高速増殖原型炉もんじゅのナトリウム漏えい対策等に係る 工事計画について

高速増殖原型炉もんじゅ（高速増殖原型炉；定格出力28.0万kW）は、平成7年12月8日に発生した2次冷却系ナトリウム漏えい事故のため停止しているが、ナトリウム漏えい対策等に係る工事を平成17年夏頃より約17ヶ月の予定で実施する。

図一 1 温度計の交換・撤去 (改良型温度計の構造)

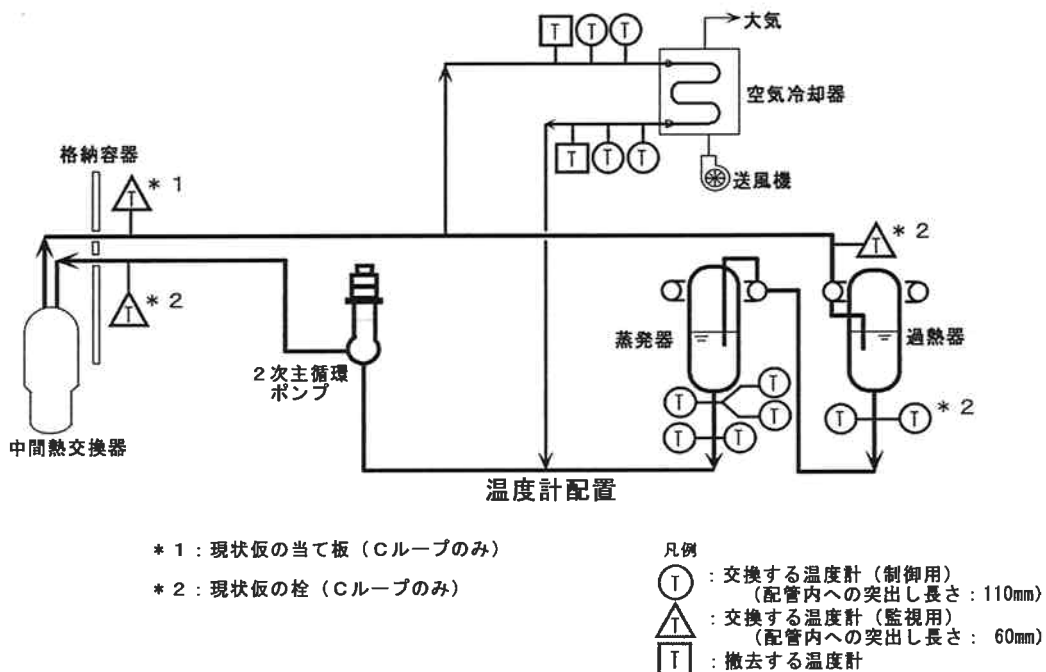
2次冷却系温度計 48 本 (16 本/ループ×3 ループ) のうち、42 本については改良型温度計に交換する。また、漏えい要因を排除する観点から温度計の信号用途を再整理し、温度計そのものの本数削減を検討した結果、空気冷却器の入口及び出口に設置している温度計のうち、6 本(2 本/ループ×3 ループ)については、他の温度計により運転監視機能が代替可能であることから撤去する。

図一 2 設備改造の概要（従来設備と改造後設備の比較）

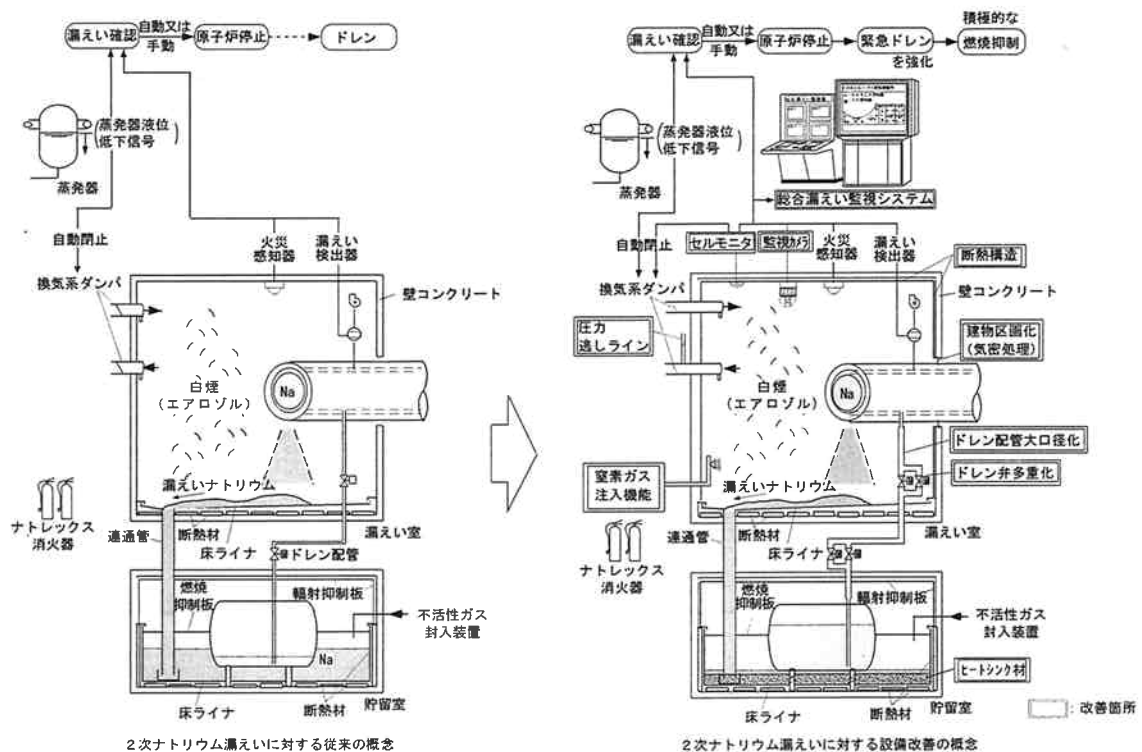
- (1) ナトリウム漏えいを早期かつ確実に検知するため、セルモニタを設置するとともに、漏えいを早期に停止させるため、ナトリウム抜き取り（ドレン）配管の追加などによりドレンに要する時間を短縮する。
- (2) ナトリウム漏えい燃焼による施設への影響を抑制するため、換気空調設備の早期自動停止・窒素ガス注入機能の追加、壁・天井への断熱材の設置および、貯留室へのヒートシンク材の設置の工事を行う。
- (3) ナトリウム漏えい時の運転員の状況判断を支援するため、2次系の各部屋に監視カメラを設置するとともに、中央制御室にナトリウムに係る情報を一括して表示する総合漏えい監視システムを設置する。

図-3 セルモニタの設置

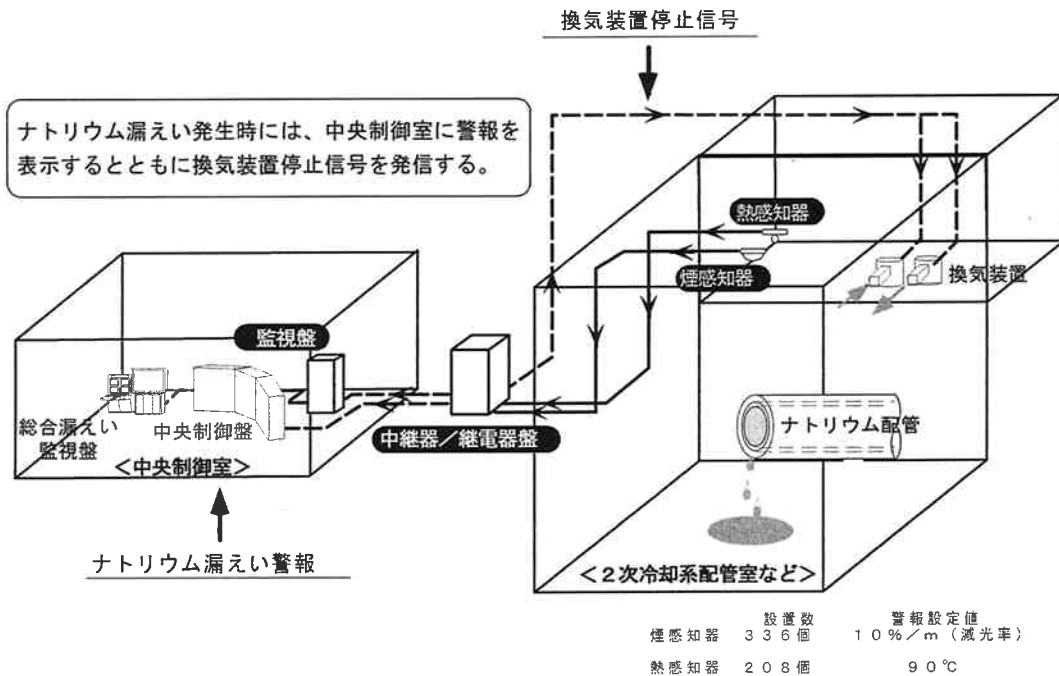
2次系ナトリウム配管や機器から漏えいしたナトリウムやエアロゾルが保温構造から部屋（空気雰囲気）へ流れ出るようなナトリウム漏えいを早期かつ確実に検知するため、各部屋に小規模漏えいに対し感度が高い煙感知器と中規模漏えいで顕著な室温をとらえる熱感知器で構成される検知システム（セルモニタ）を設置する。

このセルモニタは、ナトリウム漏えい発見時には中央制御室に警報を表示するとともに、換気空調設備自動停止のインターロック信号を発信し、信頼性向上のため多重化を図っている。

図－5 ドレン系統の改造（2次冷却系）

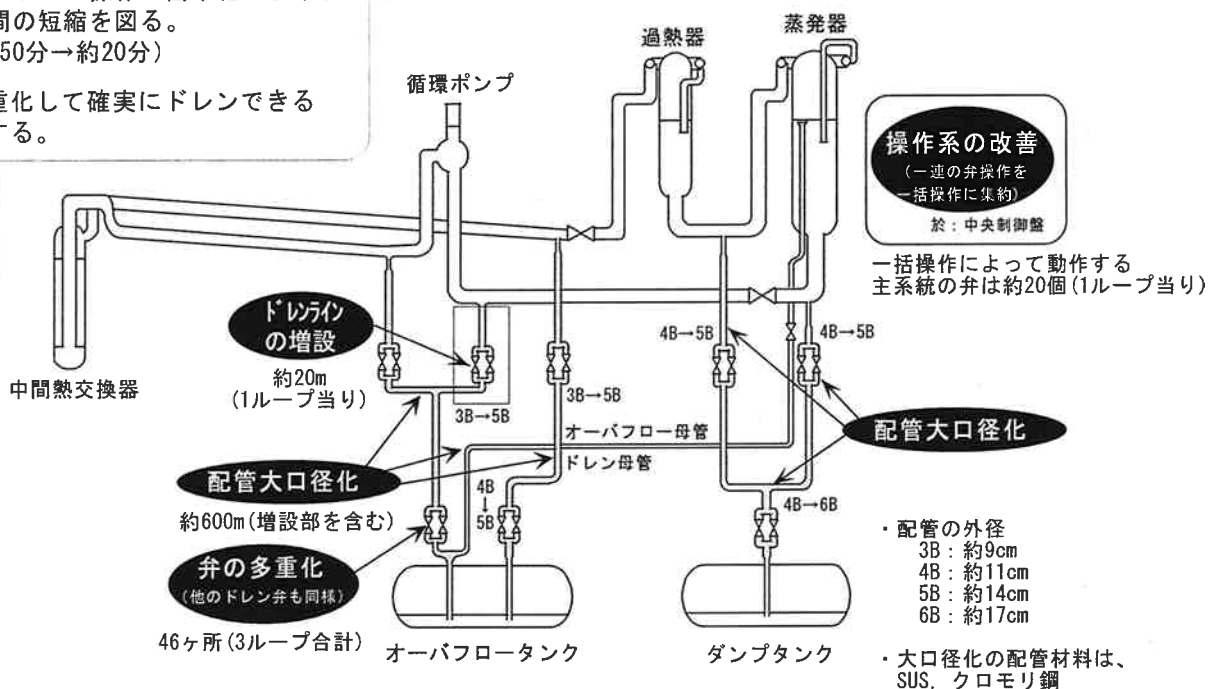
ナトリウム漏えいを早期に停止するため、ナトリウムを系統より早くドレンする（抜き取る）。このため、2次冷却系について、ナトリウムドレン配管の追加、既設ドレン配管の大口径化、ドレン弁の多重化のほか、ナトリウムドレンに係る一連の弁操作を一括して行えるようにするなどの操作系の改造を行う。

なお、その他ナトリウム系統のドレン弁についても、ナトリウム漏えい時の操作性を向上し、中央制御室からドレンが可能なるよう一部の弁について電動化などの改造を行う。

◎配管の大口径化とドレンライン（配管）の増設、ドレン操作の簡便化により、所要時間の短縮を図る。
（従来約50分→約20分）

◎弁を多重化して確実にドレンできるようにする。

図一七 窒素ガス注入設備の設置

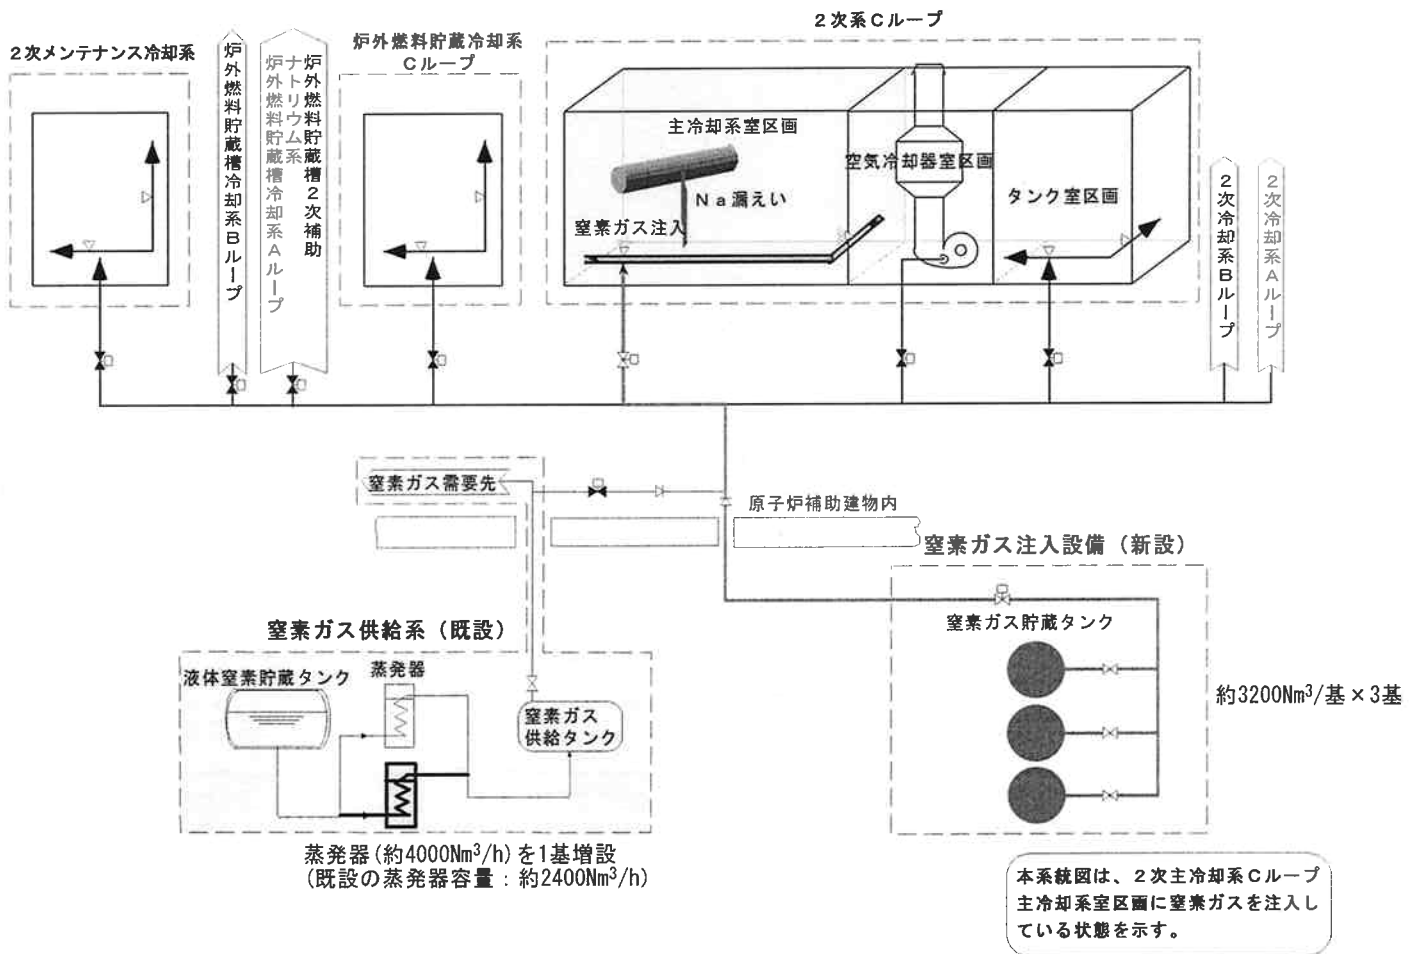
ナトリウム燃焼の抑制と再燃焼防止のため、2次冷却系、炉外燃料貯蔵槽冷却系、2次メンテナンス冷却系の部屋には窒素ガスを注入できるようにする。

また、窒素ガス注入による燃焼抑制を効果的に行うため、容積の大きい2次冷却系についてはループごとに建物内を区画化する。

図－8 壁・天井への断熱材の設置

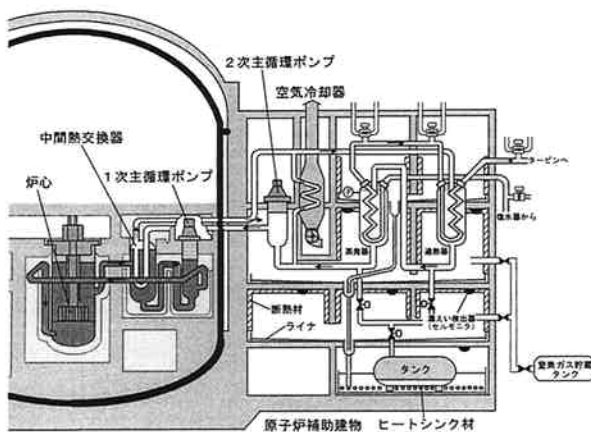
ナトリウム漏えい時は、ナトリウム燃焼によって、部屋の雰囲気温度が上昇する。これに伴い、壁・天井のコンクリート温度も上昇する。一方、コンクリートは100℃を超えると、コンクリート自体が保有している水分が急激に放出されるようになる。このため、必要に応じてナトリウムを内包する配管・機器が設置された部屋の壁、天井に断熱構造を設け、コンクリートの温度上昇を抑制し、コンクリートからの水分放出を抑制する。

材質：セラミックファイバー
ブランケット

厚さ：12.5mm

図-9 貯留室へのヒートシンク材の設置

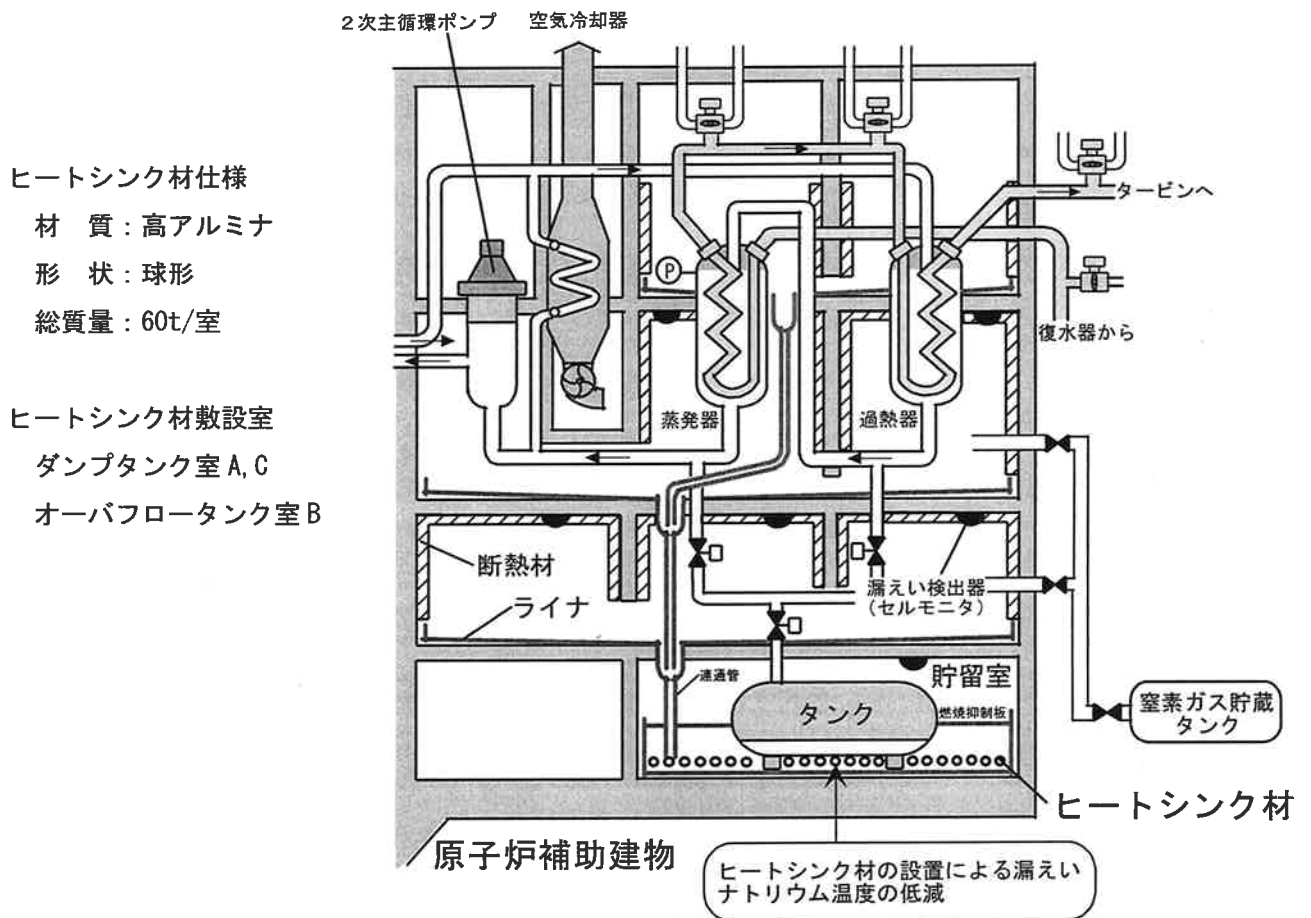
建物最下階に位置する貯留室（ダンプタンク室、オーバーフロータンク室）においては、大規模なナトリウム漏えい時に、漏えいした部屋から連通管を（床ドレン）により、移送された高温のナトリウムが大量に流入してくるため、比較的長い時間、高温状態が続く。このため、貯留室に大漏えい時の漏えいナトリウムによる熱的影響を緩和するため、アルミナ製のヒートシンク材を設置する。

図-10 総合漏えい監視システムの設置

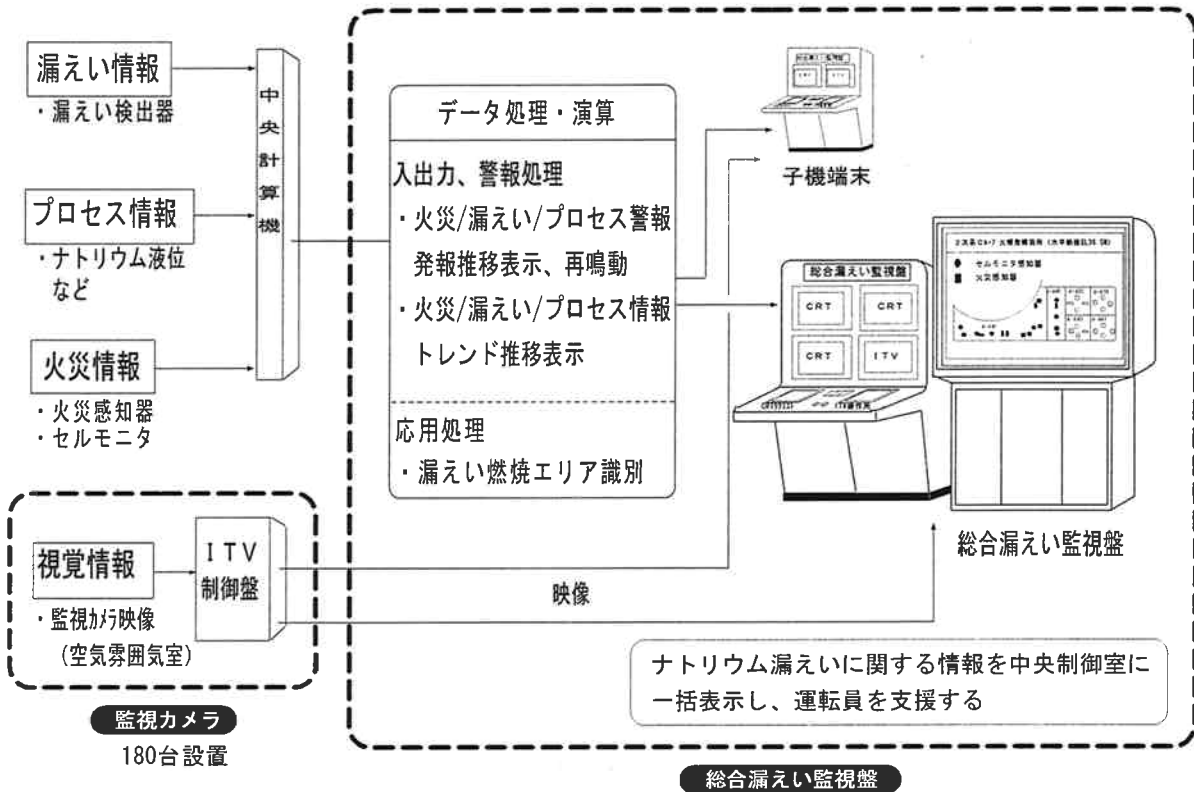
2次系ナトリウム漏えいが発生した時に、運転員が状況を把握することができるよう、中央制御室にナトリウム漏えいに関する情報(監視カメラ映像、セルモニタ、火災感知器、ナトリウム漏えい検出器の信号など)を一括表示及び監視できる総合漏えい監視盤を設置する。

運転員が現場の状況を迅速に把握できるよう、ナトリウム配管や機器が設置されている空気雰囲気各部屋に監視カメラを設置する。

図-11 蒸発器ブローダウン性能の改善工事

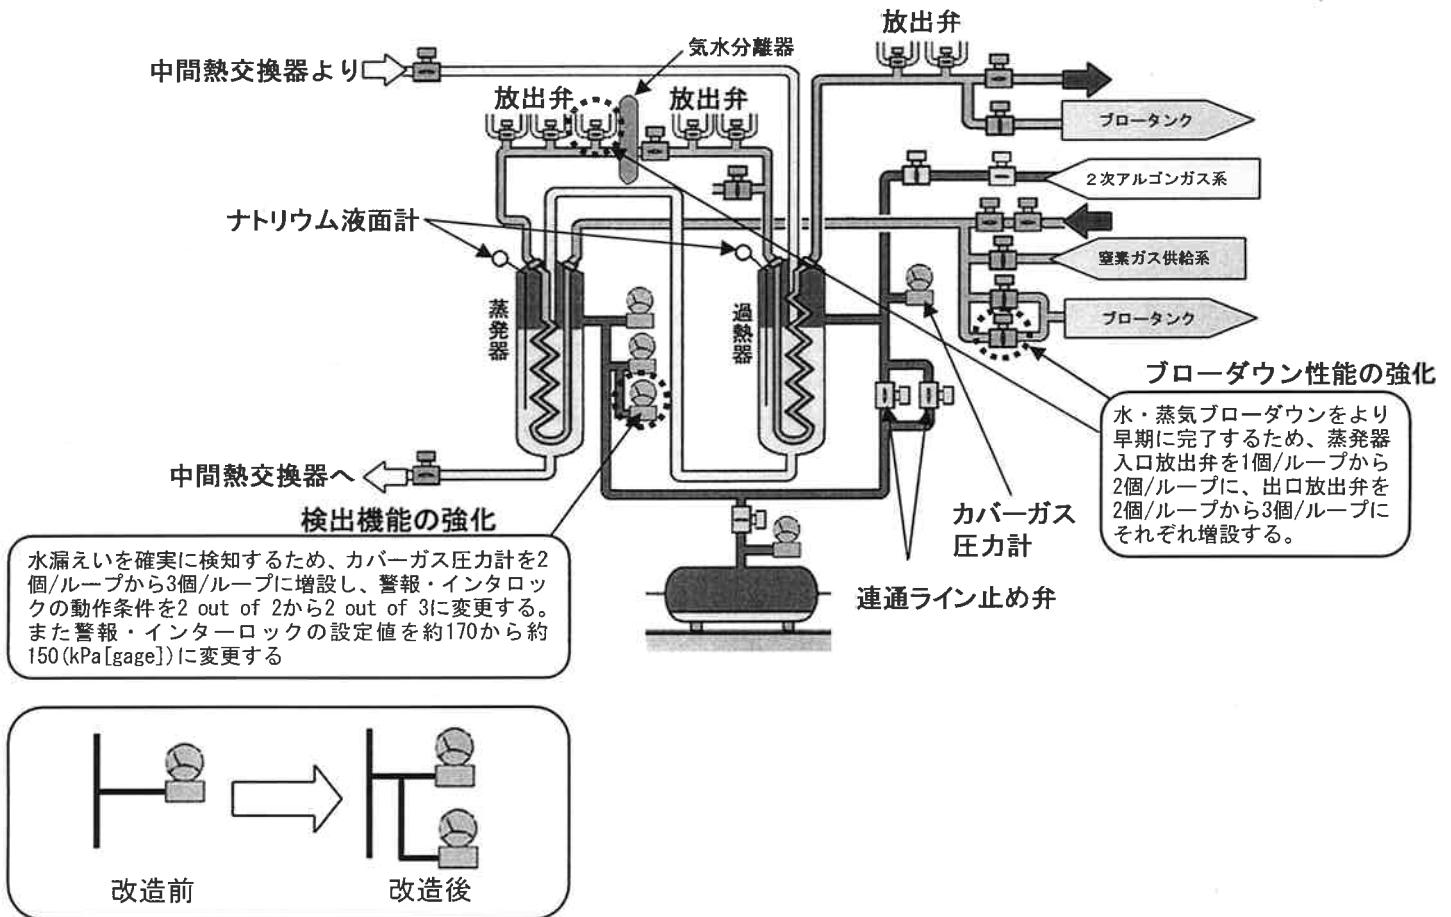
万一の蒸気発生器伝熱管破損事故時にも、事故の拡大を防止するため、水漏えいを確実に検出し、伝熱管内のブローダウン（水・蒸気の放出）をより早期に完了するため、次の改善を図る。

水漏えいを確実に検知するため、カバーガス圧力計を2個/ループから3個/ループに増設し、警報・インターロックの動作条件を2out of 2から2 out of 3に変更する。

また、警報・インターロックの設定値を約170から150(kPa[gage])に変更する。

水・蒸気ブローダウンをより早期に完了するため、蒸発器入口放出弁を1個/ループから2個/ループに、出口放出弁を2個/ループから3個/ループにそれぞれ増設する。
